件名：東京国際空港新貴賓室新築工事

平成30年9月20日

東空建第 64 号

国土交通省 東京航空局 空港部 建築室					
名称 東京国際空港新貴賓室新築工事					
名称 雑詳細図 1					
平成30年 3月	単位 mm	尺度	A1: 1/図示 A3: 1/図示/2	図番	A - 301
調査員	松村 敬	設計者	株式会社 特設計		
調査員	馬場 威	設計者	一級建築士 第182771号		
調査員	大江 良太	設計者	管理技術者 永池 雅人

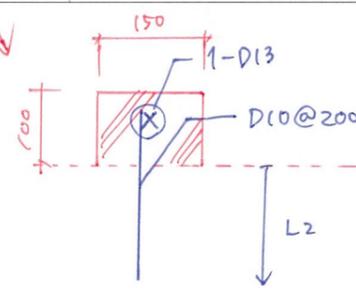
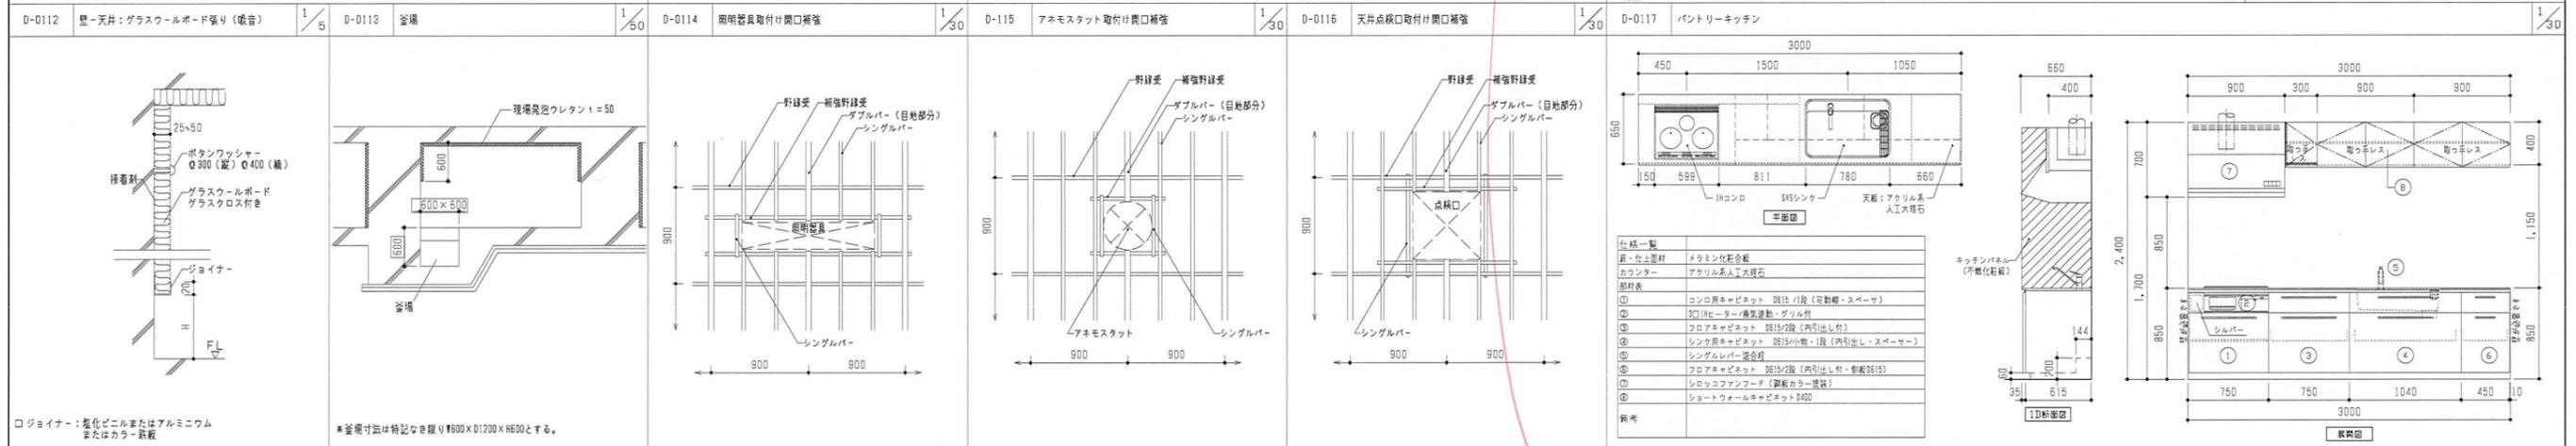
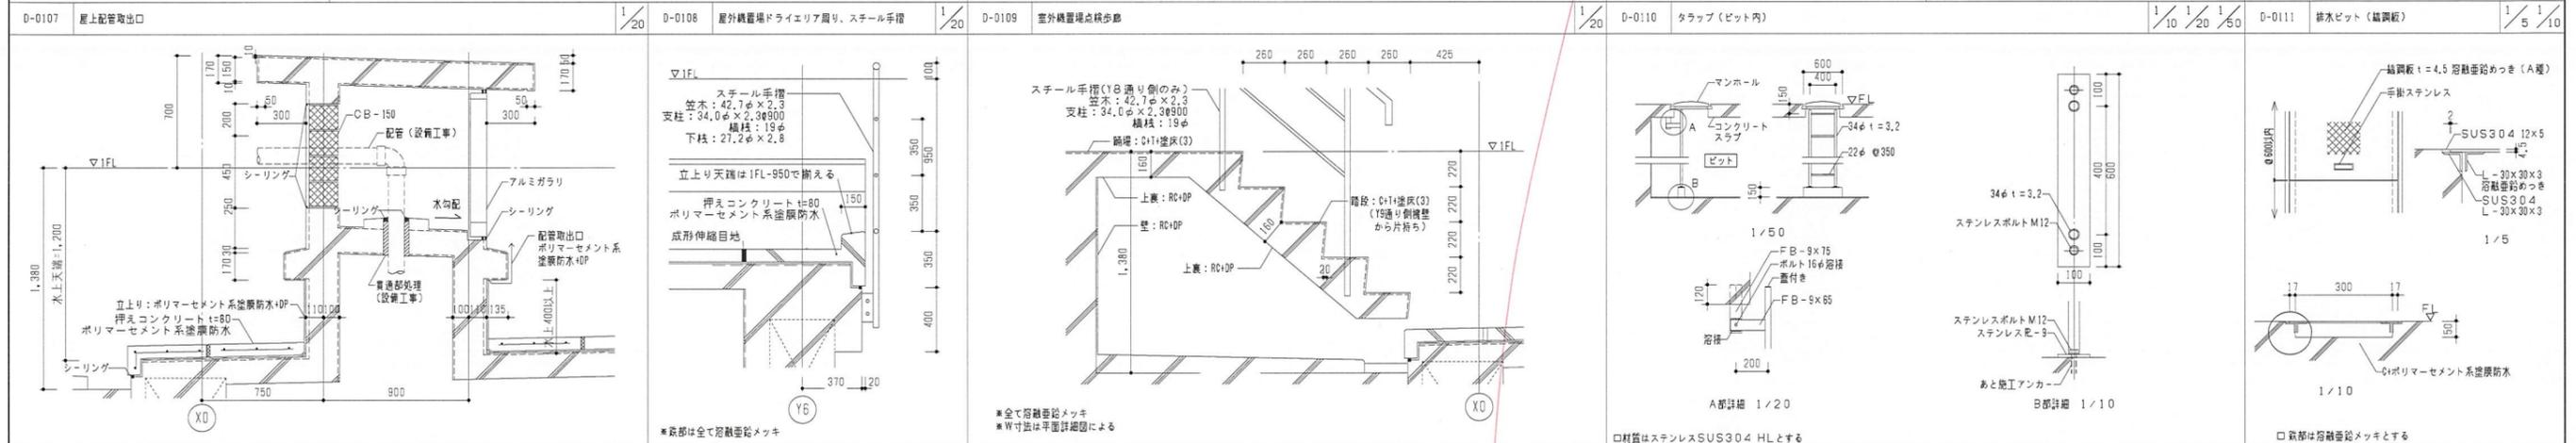
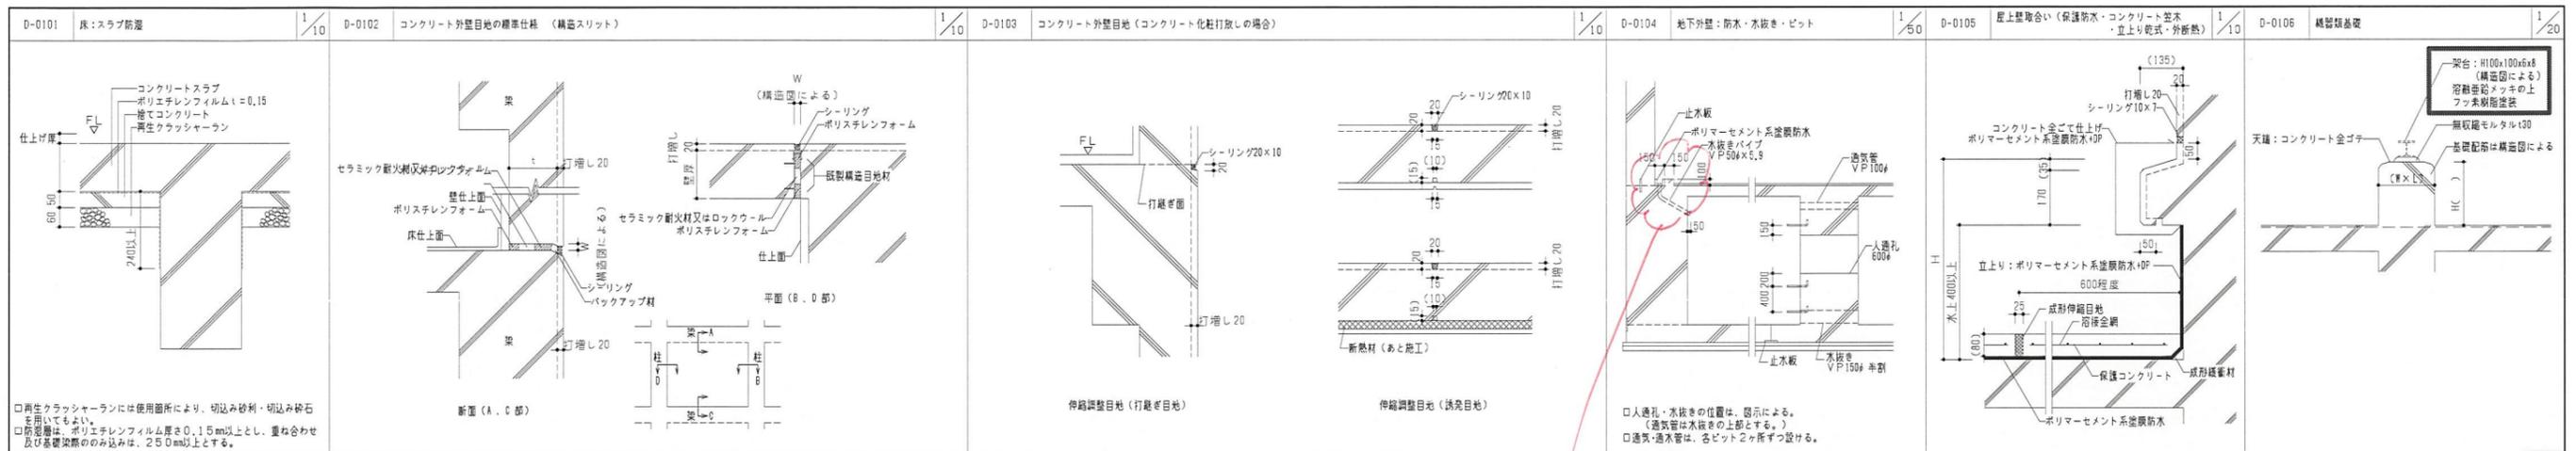
質問 番号	図面番号	質 疑	回 答
58	A-104	給湯室の壁仕上が化粧ケイカル板ですが、RC壁面の下地の詳細・工法を御指示下さい。	RC+EP-Gとします。
59	A-301	給湯室の壁キッチンパネル下地は不燃耐水PBt12.5と考えて宜しいでしょうか。 又、見切縁の仕様を御指示下さい。	A-016の「水廻りの場合は表面をGB(S)とする」を適用します。 見切は既製塩ビジョイナーとします。
60	A-016	間仕切W22・W23・W31に四周処理(シーリング・ロックフェルト)の指示がありませんが、見込んで宜しいでしょうか。	製品仕様、耐火認定仕様によることとします。
61	A-123 S-76～80	展開図6<西ホール玄関1側 南側展開図>等に梁:2-UE・Sと指示がありますが、構造図耐火被覆範囲図に耐火塗料の指示もあります。耐火塗料面に2-UE・S塗装と考えて宜しいでしょうか。	よろしいです。
62	A-113・208・304	前室3-1・3-2壁面ニッチ、消火器スペース、貴賓室1床の間の床下地木床組の樹種・部材寸法等詳細を御指示下さい。	杉材程度とします。
63	A-006・020	ピット階への床下点検口が下記の様に相違しています。 ・特記仕様書(6):ステンレス製、600×600、密閉形 ・ピット平面図共通凡例:600φ、一般形 ピット平面図共通凡例を正と考えて宜しいでしょうか。 その際、仕様は鋳鉄製と考えて宜しいでしょうか。 又、メーカー・品番も併せて御指示下さい。	A-006排水工事の「鋳鉄製ふた」とします。メーカー・品番指定はありません。
64	A-020・301	ピット階平面図共通凡例に人通口上部にSUS手掛とありますが、雑詳細図1<D-0104>図には人通口上部と下部にもトラップの図示があります。上下部必要と考えて宜しいでしょうか。 又、上記のトラップはSUS304HL仕上、φ22、W400と考えて宜しいでしょうか。	人通口上下部必要でよろしいです。 仕様は建築工事標準詳細図8-31-1によります。
65	A-020・301	釜場深さは全てH600と考えて宜しいでしょうか。	よろしいです。

国土交通省 東京航空局 空港部 建築室					
名称	東京国際空港新貴賓室新築工事				
	ビット伏図				
調査員	総括調査職員 松村社敏 建築調査職員 馬上 威 建築調査職員 大江良太	設計者	株式会社 樟設計 一級建築士 第182771号 管理技術者 永池 雅人	図番	S - 025
平成30年 3月	単位 mm	尺度 A1: 1/150 A3: 1/300

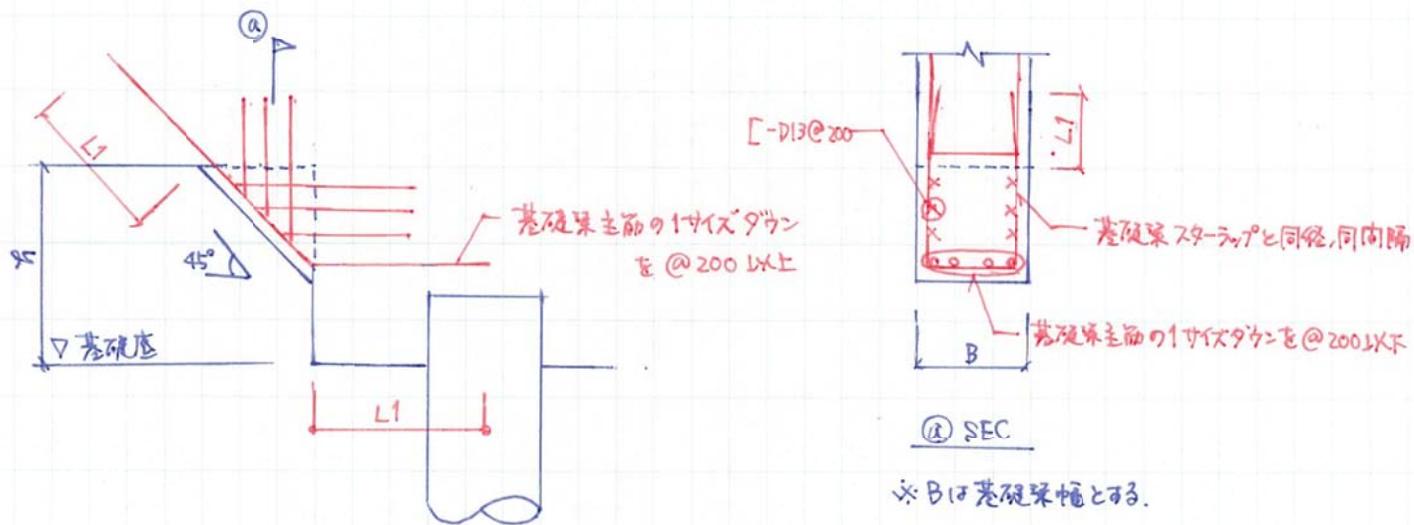
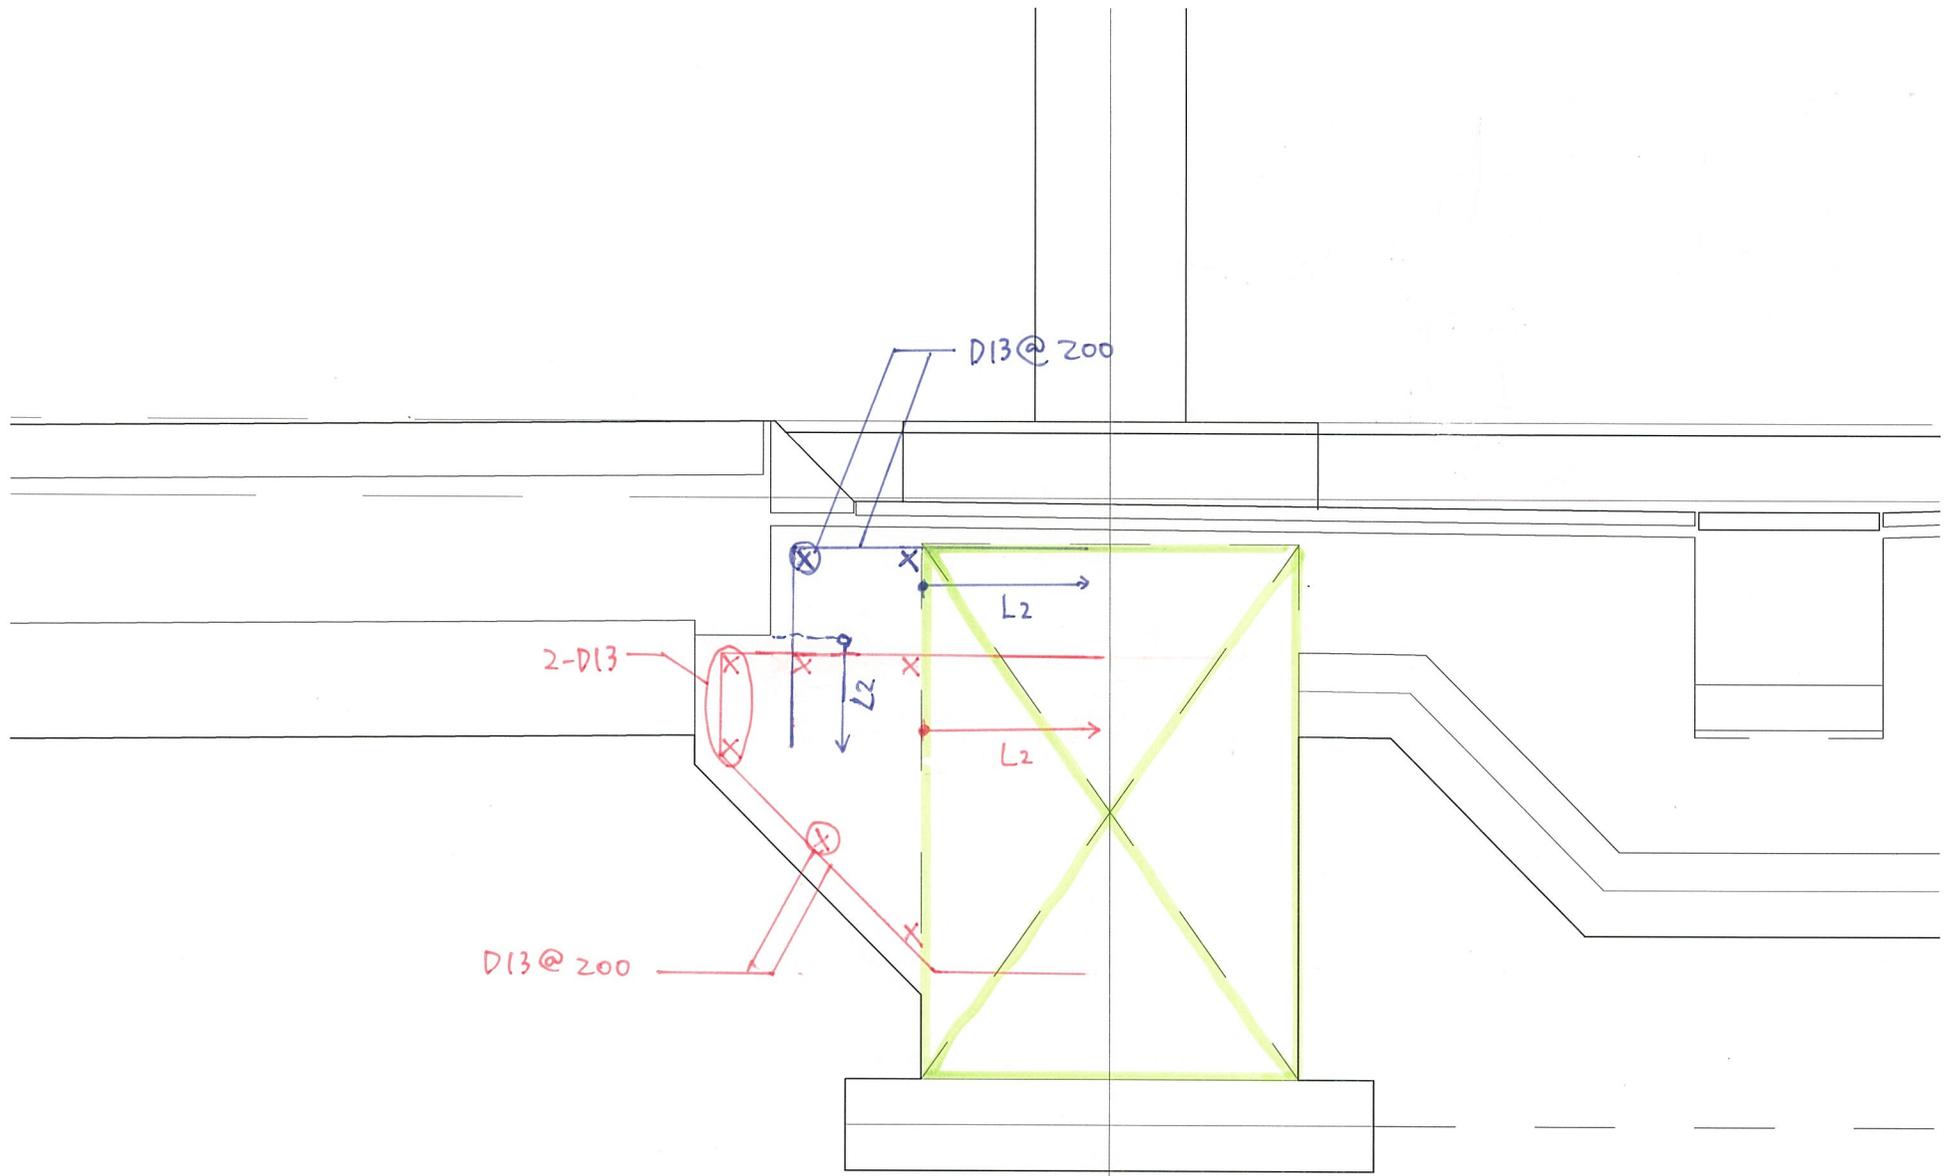
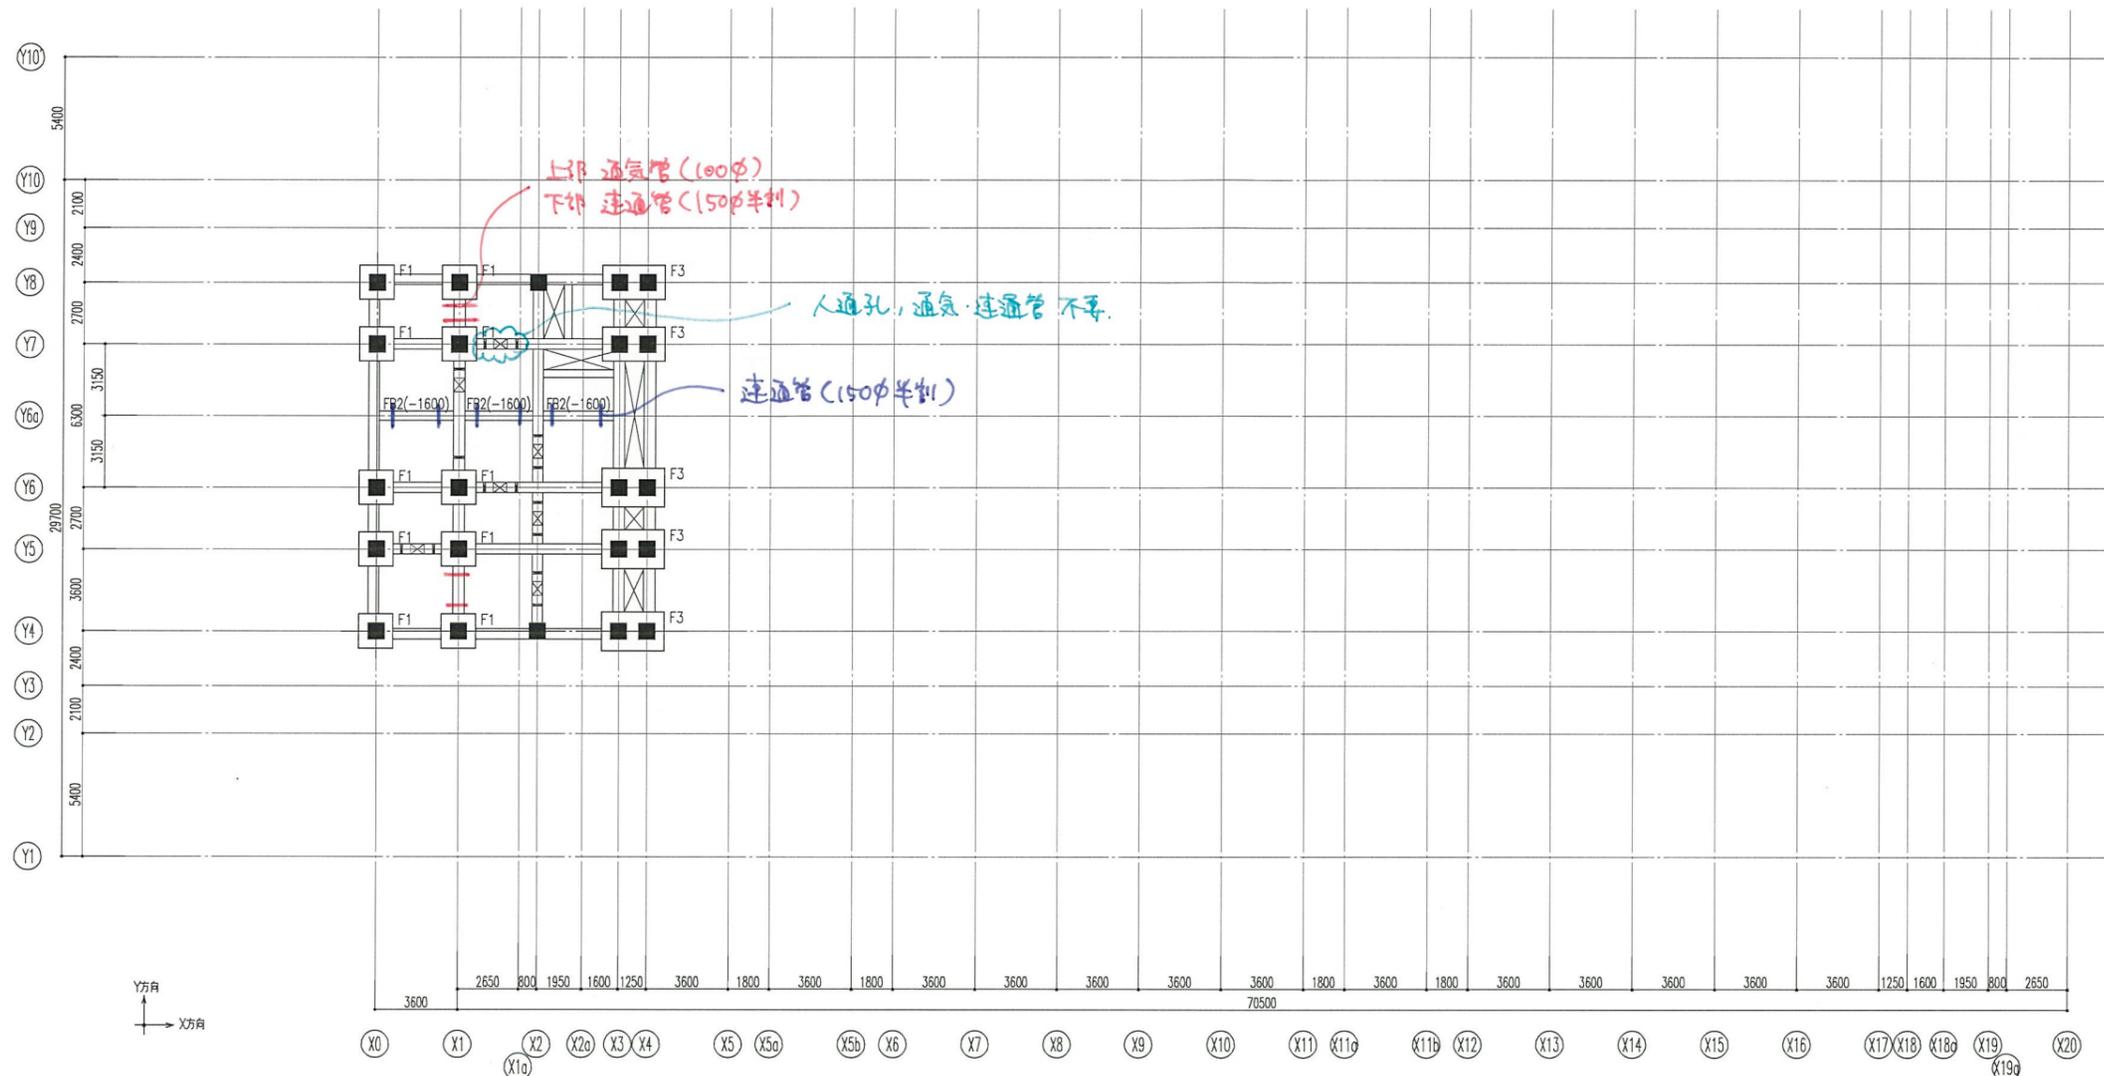
質問 番号	図面番号	質 疑	回 答
		【新貴賓室棟】	
		(構造)	
1	-	地盤調査(ボーリング)費は別途と考えて宜しいでしょうか。	地盤調査は実施済みであり、本工事において不要である。
2	-	コンクリートについて、計画供用期間の級を御指示下さい。	標準としてください。
3	S-055	PC底、強度について、FC27と考えて宜しいでしょうか。 また、PC割付図を御指示下さい。	PC底はFc21 S18としてください。 追加補足図S-082を参照してください。
4	A-020	コンクリート立上り配筋要領について、D10@200好ヨコシングル、天端・コーナーD13と考えて宜しいでしょうか。	別紙S①を参照してください。
5	S-032~043	ハットレスについて、補強要領を御指示下さい。	別紙S②を参照してください。
6	A-024	土間受けについて、補強要領を御指示下さい。 	別紙S③を参照してください。
7	S-063・064	梁貫通補強種別について、G1B'の指示がありません。G1B同程度と考えて宜しいでしょうか。	よろしいです。
8	S-010・063	梁貫通補強について、MH型と有りますが、数量公開資料よりH型と考えて宜しいでしょうか。 また、MH型の場合、補強リストを御指示下さい。	H型としてください。
